## 本案辦理期程表

台南市政府工務局 函

「臺南市政府建造執照及雜項執照簽證項目抽查復核小組」

104 年第一次會議紀錄(104.3.30)

# [臨時提案二附件]

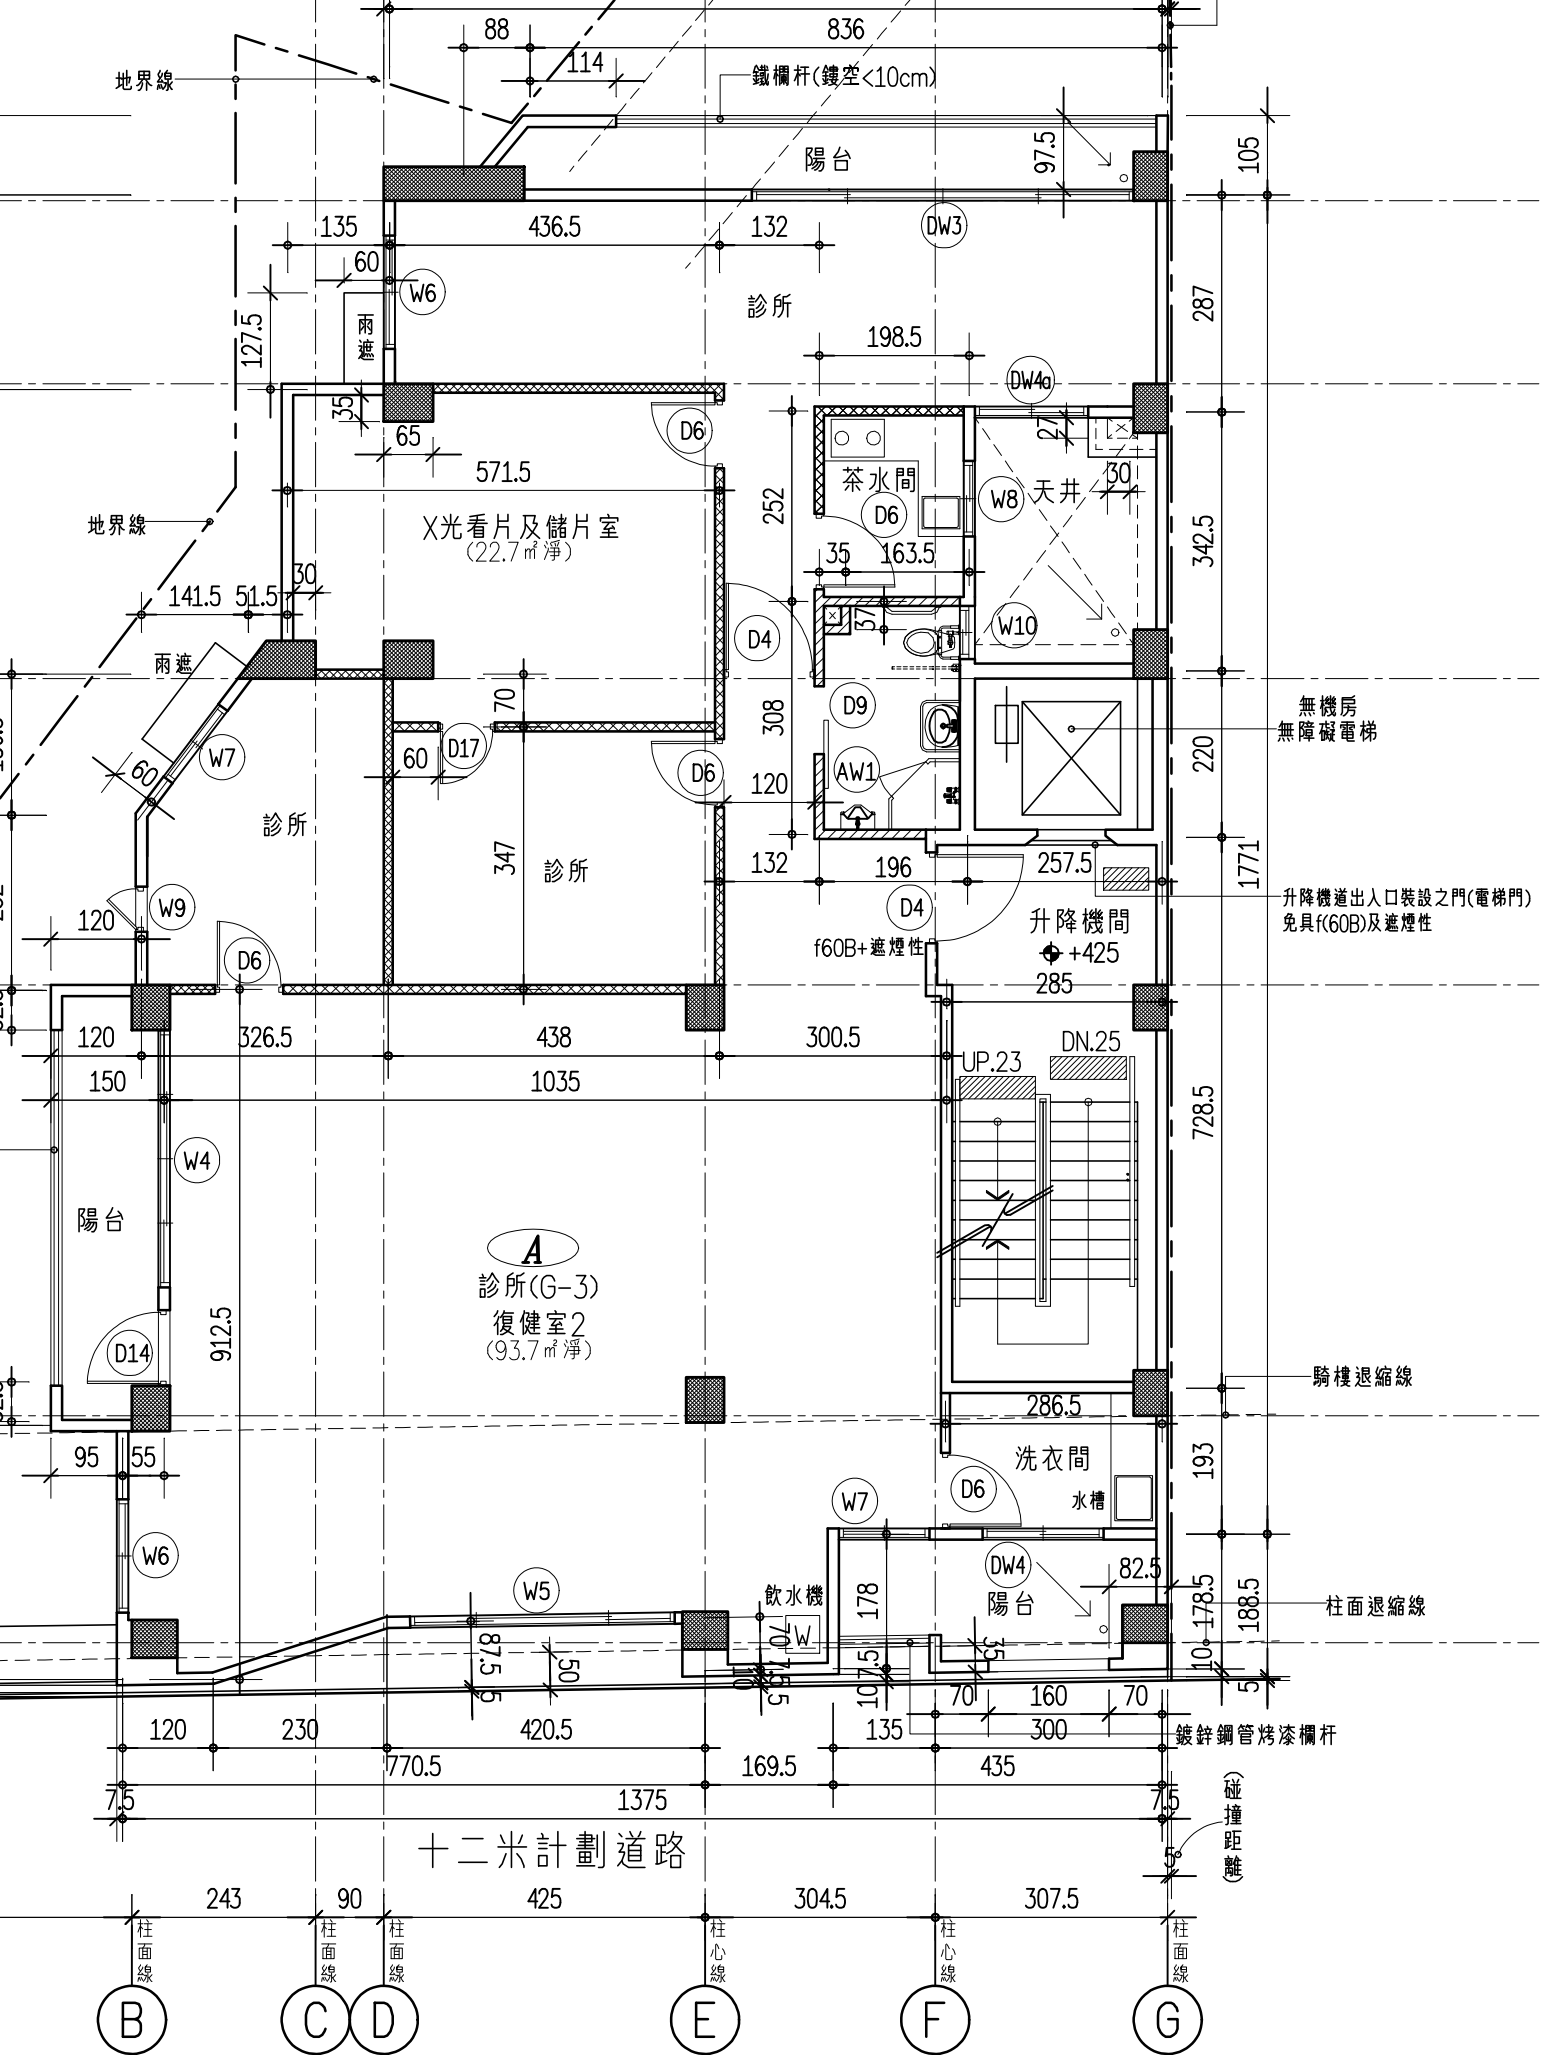
- 一、本案為生泰合成工業股份有限公司於原有 4 層建築物之東側再申請增建 4 層作業廠房及相關附屬空間，且已領有工務局核准(103)南工造字第 06187 號建造執照在案，但建管科認為仍有釐清必要，故提請討論。
- 二、因步行距離需求，須設置 2 座直通樓梯，依建築技術規則設計施工編(以下簡稱本編)第 96 條第 1 款規定，擬以

西側原有室外樓梯（乙樓梯）做為室外安全梯，而本次增設甲樓梯設置為無障礙樓梯，是否得與升降機間一起設置於同一防火區劃空間內？

三、本案升降機間與升降機道併同區劃（詳本案檢附設計圖說），其區劃出入門（如圖 D1 門）為具 1 小時防火時效及阻熱性(F60A)之防火門，均符合本編第 79 條之 2 規定。

本案建築物已設置至少 1 座室外安全梯(乙梯)，另一直通樓梯(甲梯)係與升降機道及升降機間併同區劃，依建築技術規則設計施工編第 79 條之 2 規定，尚非法所不許。

**決 議：**本案採個案決議：依臺南縣建築師公會意見辦理。
